Oggetto: Decreto autorizzativo DSA-DEC-2008-000248 del 25.11.2008 - Art. 29 nonies del D.Lgs 152/06 e s.m.i. - Modifica degli impianti o variazione del gestore - Modifica alla configurazione degli scarichi delle acque meteoriche SP1 ed SP2.

## **Centrale termoelettrica ENEL di FUSINA**

# **Autorizzazione Integrata Ambientale: Modifica alla configurazione degli scarichi delle acque meteoriche SP1 ed SP2.**

#### **Particolare convogliamento acque SP1**

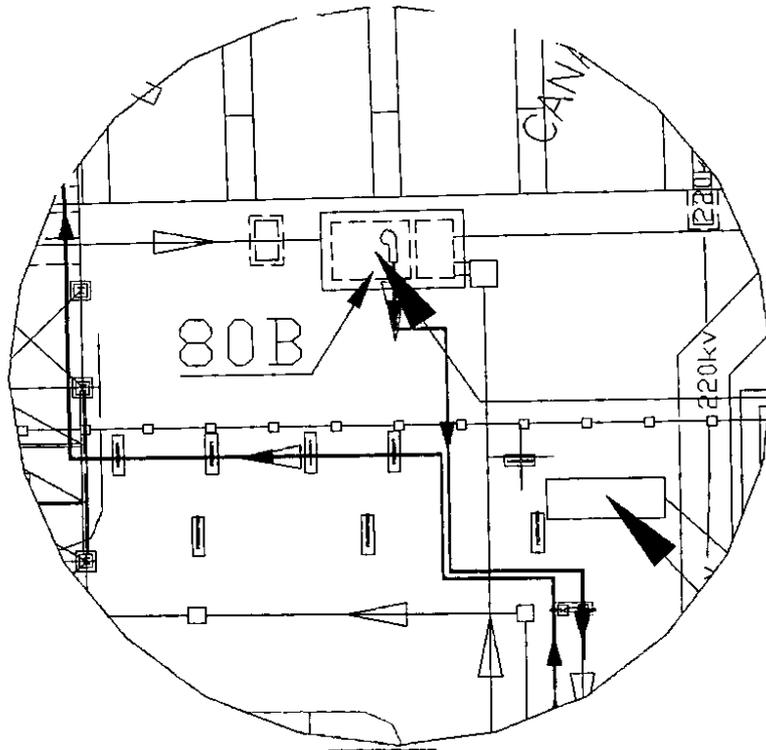
**Oss.** Le acque vengono intercettate nel pozzetto 80B rimandate in 80C (in basso non visibile) ed indirizzate verso impianto disoleazione ed ITAR in alto (non visibile).

**Particolare convogliamento acque SP2**

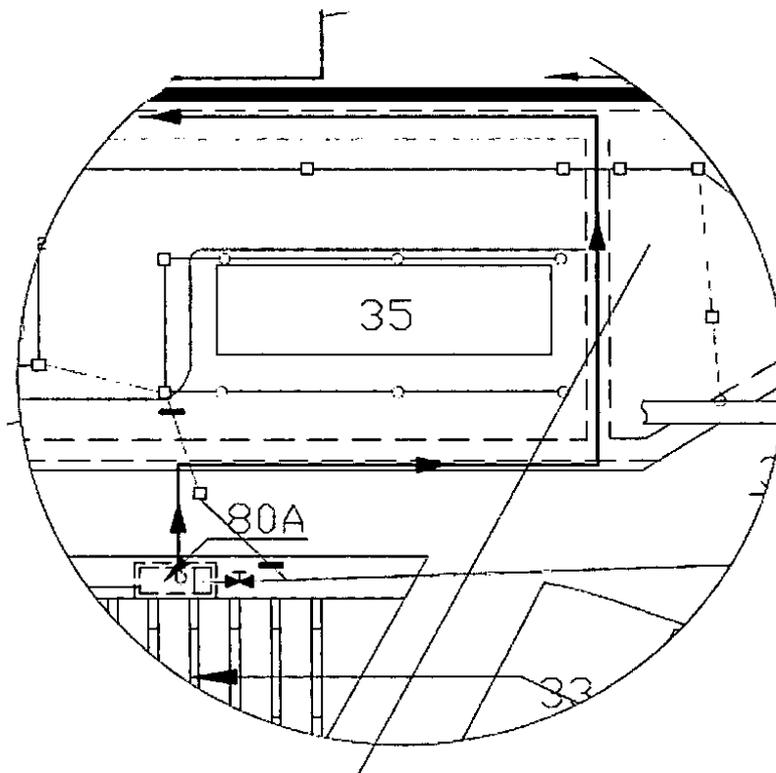
**Oss.** Le acque vengono intercettate nel pozzetto 80A ed indirizzate verso la vasca 43 di raccolta acque meteoriche parco carbone che a sua volta recapita in TSD.
